Zastupitelstva hlavního města Prahy

číslo 15/26
ze dne 20.6.2024

k dalšímu postupu přípravy stavby č. 9567 Radlická radiála JZM - Smíchov

Konsolidovaná studie změn Radlické radiály oproti DUR 2017 (dále Konsolidovaná studie)

Úsek Botanica

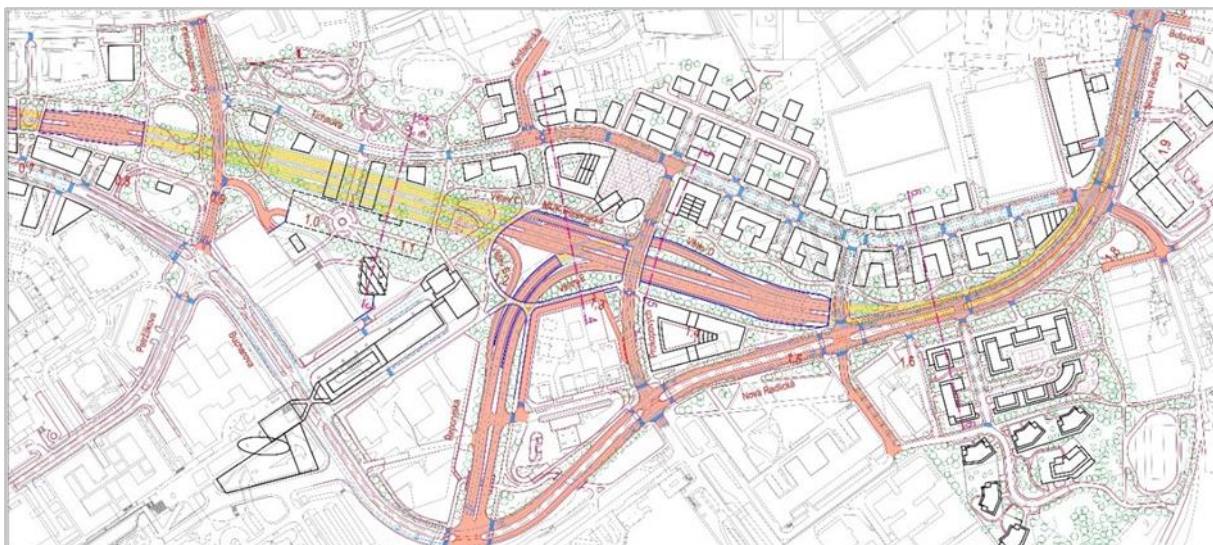
Varianta B vkládá do úseku radiály 5 přemostění v rozdílných šířkách, které nepřesahují 100 m. Hodnota 100 m je limitní, aby úseky překrytí (podjezdy) nevyžadovaly technologické a bezpečnostní vybavení nezbytné pro tunelové stavby.

Oblast MÚK Řeporyjská

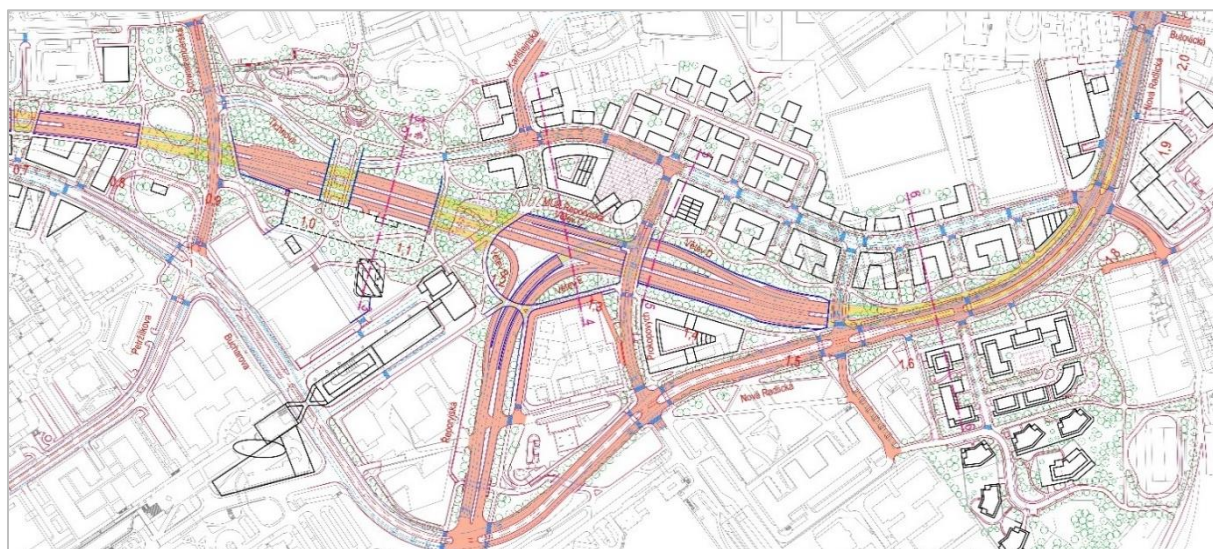
Varianta BC1 vkládá do úseku radiály mezi centrem Nové Butovice a Jinonickým zámečkem celotunelové zakrytí radiály a propojuje tak bez významných omezení centrální oblast Nové Butovice s návaznostmi k oblastem Botanica, starých Jinonic a transformačním plochám jižně od Jinonic.

Oblast MÚK Jinonice

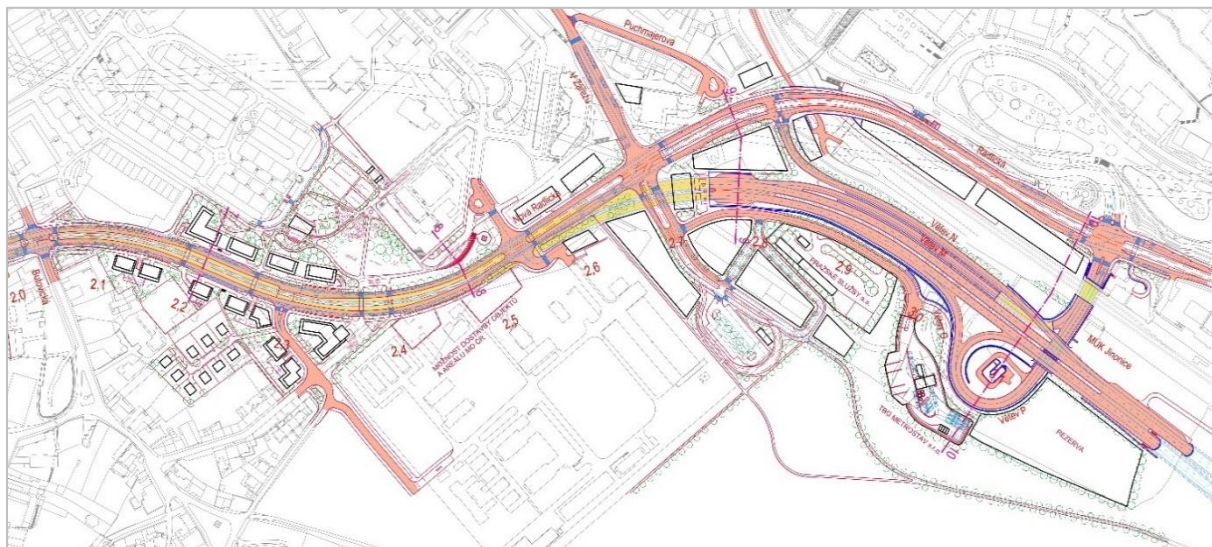
Varianta B se od řešení dle DUR 2017 odlišuje minimálně. Přenáší pouze dopravní směr ulice Radlická – Radlická radiála z centra z křižovatky Puchmajerova do křižovatky U Trezorky. Po úpravách bezpečnostních prvků tunelu jsou posunem portálu východním směrem mírně prodlouženy spojené tunely.

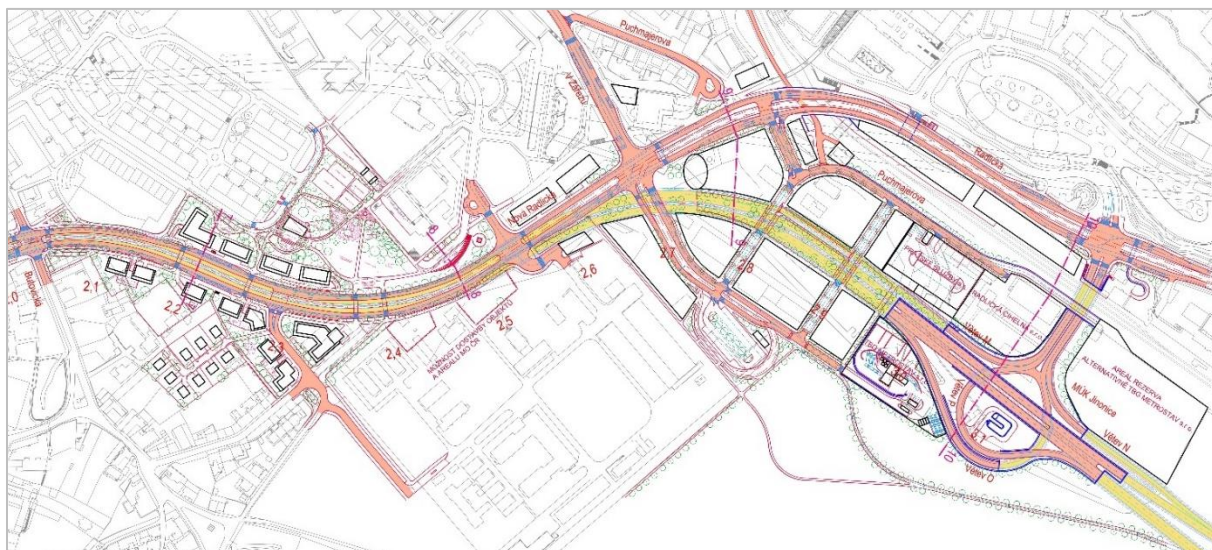
Varianta E soustřeďuje všechny dopravní vztahy od ulice Radlická k Radlické radiále do křižovatky U Trezorky. Dopravní řešení je na hranici přijatelnosti a vzhledem k návaznostem k tunelům je vysoce rizikové. Uspořádání dopravního návrhu vyžaduje změnu trasování radiály odsunem osy jižně, což se projevuje v návaznostech k sousedním úsekům, zejména k trase tunelu Radlice v cca 1/3 jeho délky. Urbanistický koncept varianty nerespektuje současné funkce v území a je v zásadním rozporu s platným územním plánem.
